改善箇所説明図

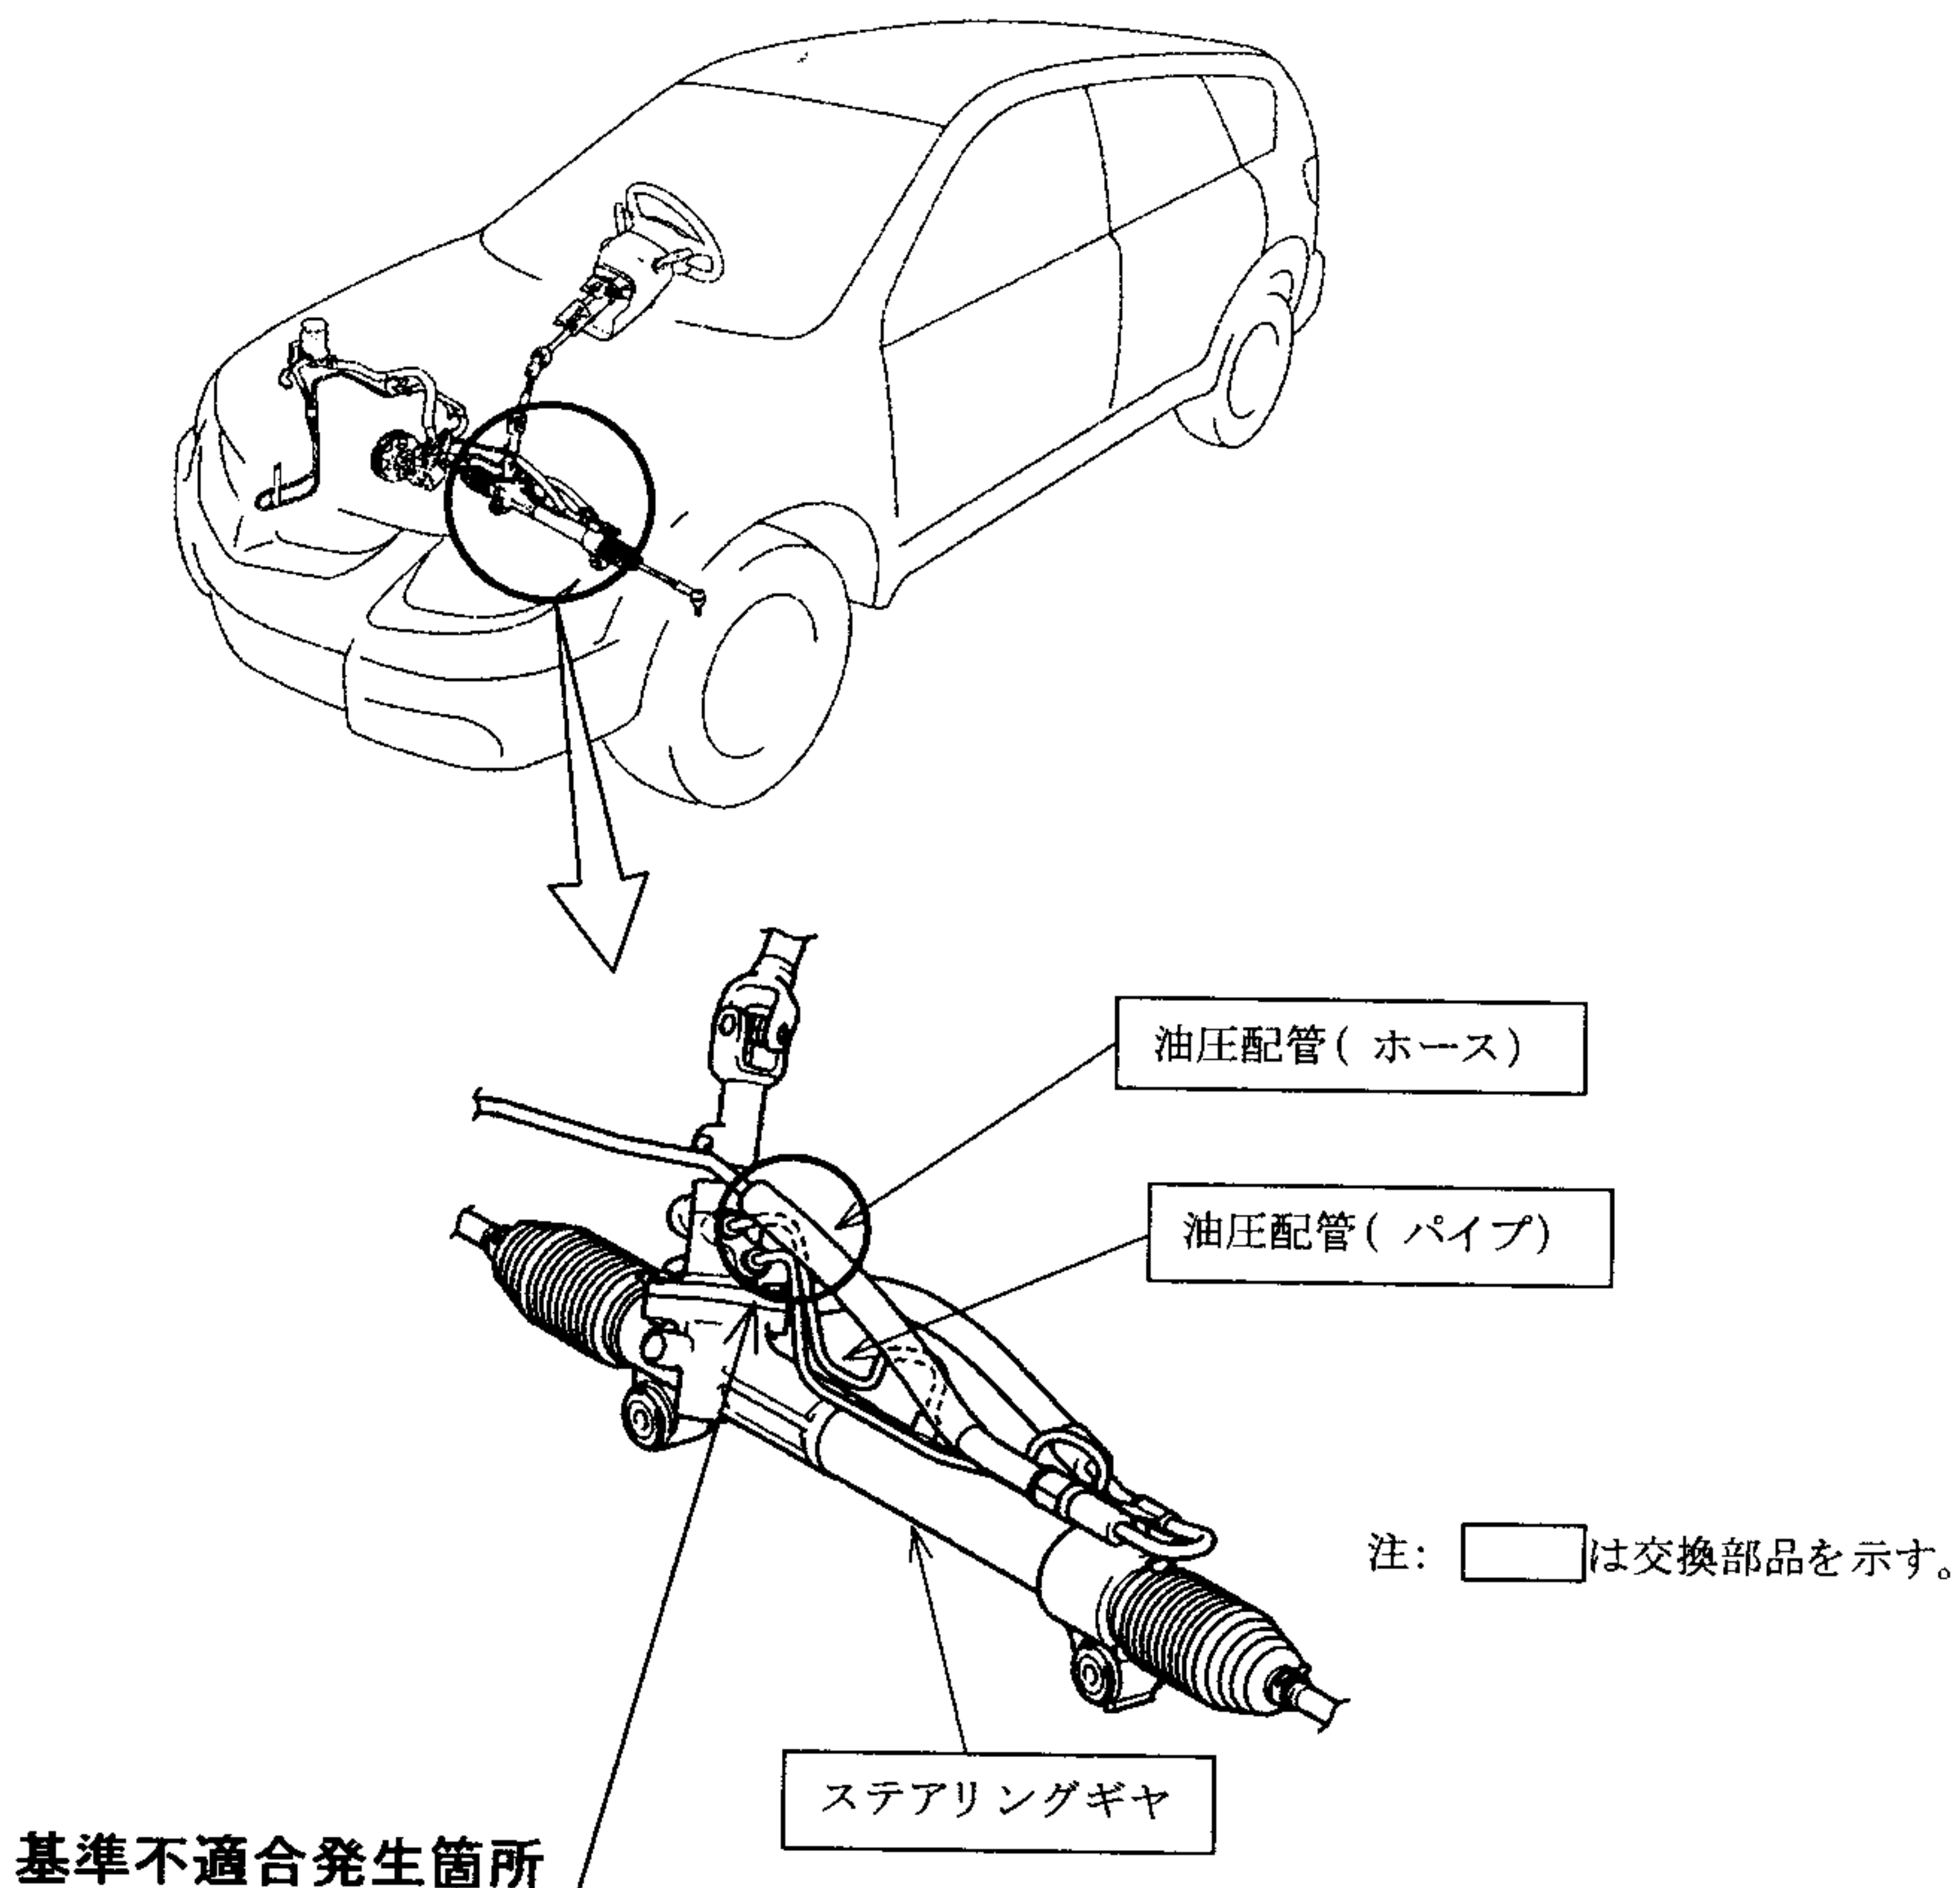
基準不適合発生箇所

四輪駆動車のパワーステアリング用油圧配管の組付けが不適切なため、エンジンの振動等により配管同士が接触して損傷することがある。そのため、パワーステアリングの作動油が漏れてハンドルの操作力が増大し、最悪の場合、漏れた作動油が排気管に付着して火災に至るおそれがある。

改善の内容

全車両、油圧配管を点検し、組付けが不適切なものは修正する。また、配管が損傷しているものは配管およびステアリングギヤを新品と交換する。

識別: 改善済車両にはエンジンルーム右側のボデーパネル前面(サスペンション取付部前側)に黄色ペイントを塗布する。
